**CCR-VIA -- COMITATO DI COORDINAMENTO REGIONALE PER LA  
VALUTAZIONE D'IMPATTO AMBIENTALE**

**Giudizio n° 3494 del 09/09/2021**

**Oggetto:** Cava di inerti

**Valutazione di Impatto Ambientale – V.I.A.  
Di Carlo Mario srl - Cava di inerti**

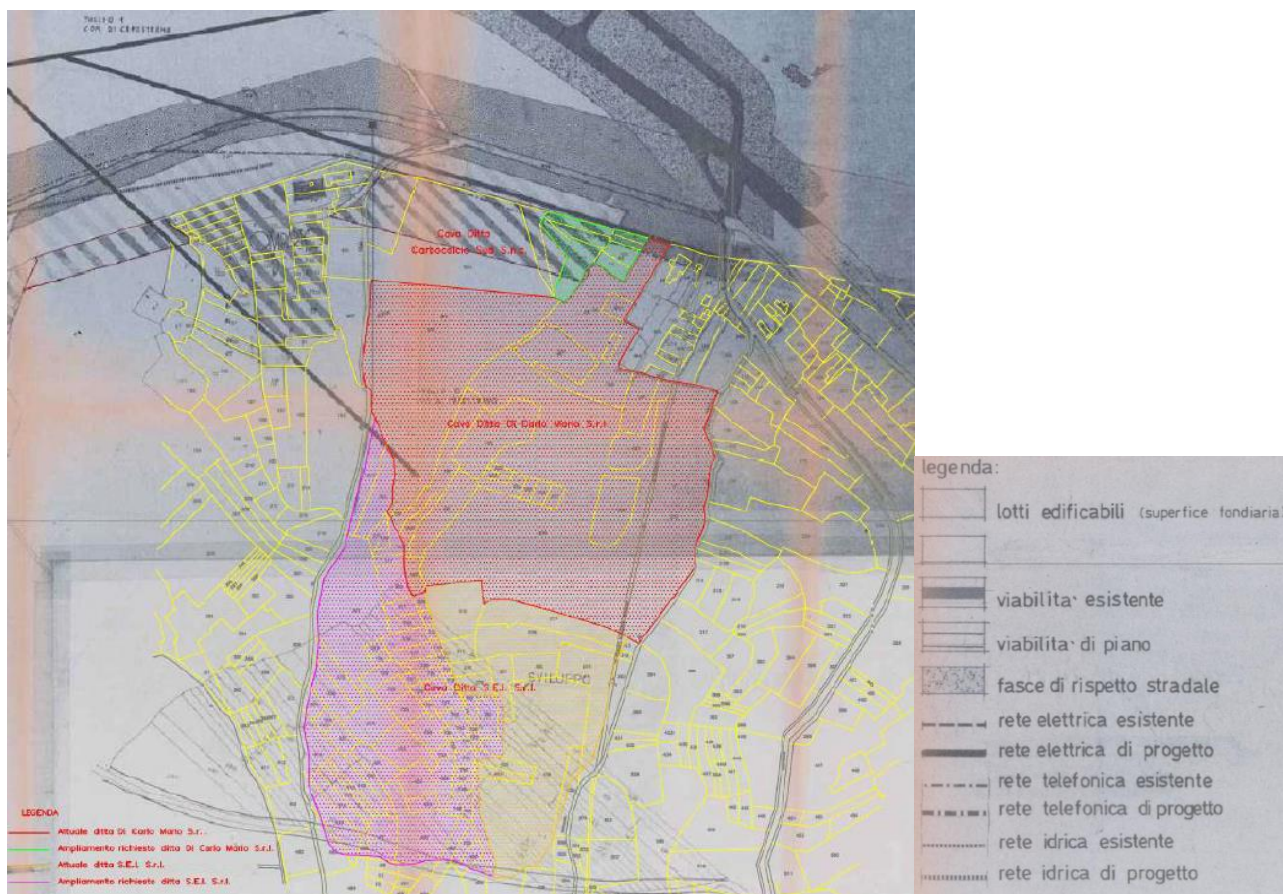
*«Come evincibile dalla sovrapposizione allegata alla presente, parte dell'area utilizzata a cava ricade all'interno del perimetro vincolistico “Lotti Edificabili” Tav. 16 – aree industriali e artigianali da urbanizzare – Loc. S. Pelagia, la restante parte in aree a destinazione agricola.*

*Dalla sovrapposizione del rilievo dell'area utilizzata a cava ed il PRE/1990, risulta che sino ad ora, l'area di cava si è sviluppata su terreni a destinazione agricola.*

*Mentre, l'ampliamento è stato proposto su un'area che ricade in parte in zona agricola, in parte in zona a destinazione edificabile, ed in parte in area di rispetto stradale.*

*Dagli elaborati grafici di progetto, e come da dichiarazione dell'Amministratrice Unica della ditta DI CARLO MARIO s.r.l. del 05/08/2021 prot. 2581, Allegato\_13, si evince che l'area ricompresa nelle particelle n. 33-34-35-37-38-895, benché all'interno del progetto di ampliamento, non verrà utilizzata ai fini della coltivazione e sistemazione ambientale della cava in quanto sono destinate alla utilizzazione per un impianto di recupero con messa in riserva (R13) di rifiuti non pericolosi e messa in riserva (R13) e riciclo/recupero di altre sostanze inorganiche (R5) già autorizzata con AUA del 23/12/2014 prot. 73066 dall'Amministrazione provinciale dell'Aquila – Settore Ambiente e Urbanistica – Servizio Autorizzazione Unica Ambientale. Tale attività, come precedentemente verificata e assentita, non risulta incompatibile con le disposizioni dello strumento urbanistico comunale».*

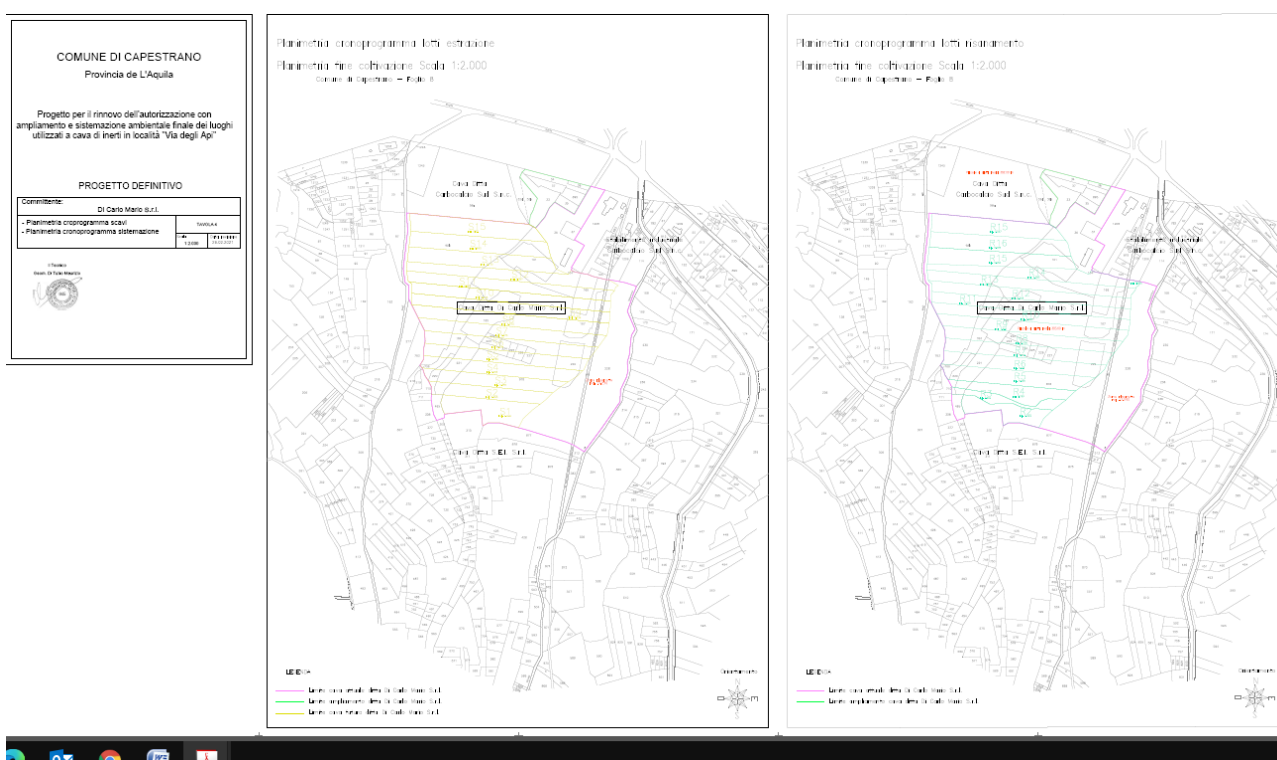
*b. Occorre presentare un fascicolo che contenga i calcoli eseguiti per definire lo scavo in 1.468.140,00 m<sup>3</sup>, eseguito attraverso il metodo delle sezioni ragguagliate o anche triangoli prismatici*

Il tecnico ha presentato il fascicolo che contiene i calcoli effettuati per definire lo scavo, attraverso un programma di calcolo topografico dedicato che valuta tutte le falde, su base triangolare, che vengono determinate tra la situazione iniziale dei luoghi e quella di massimo approfondimento del giacimento.

Gli elaborati di riferimento sono il file denominato “*Calcolo volumetria Di Carlo.pdf*”, dal quale emerge che la volumetria totale di scavo è di **960.113,00 m<sup>3</sup>** ed il file denominato “*Falde per calcolo volumi DI CARLO.pdf*” all’interno del quale sono rappresentate le falde utilizzate per il computo dei volumi.

PLANIMETRIA DELL'INSEDIAMENTO PRODUTTIVO

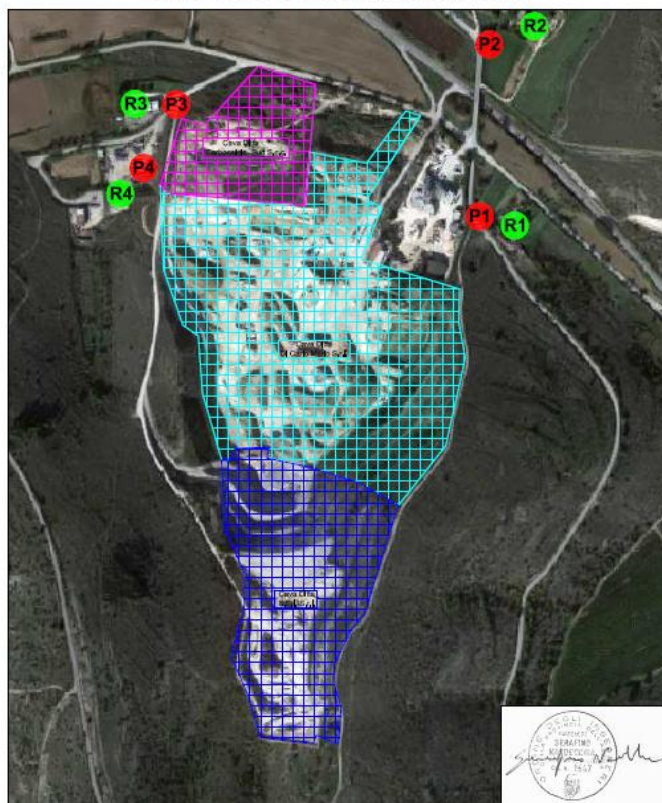
- b. La planimetria di individuazione dei recettori e dei punti di misura per l'impatto acustico riporta i punti di misura "retrostanti" ai recettori. Occorre pertanto chiarire se questo rappresenta un refuso, ed in tale caso ripresentare la planimetria corretta*

Il proponente ha provveduto a caricare sullo SRA il documento denominato "PLANIMETRIA Fonometrica Aggiornata 05-2021.pdf", di cui di seguito si riporta uno stralcio.
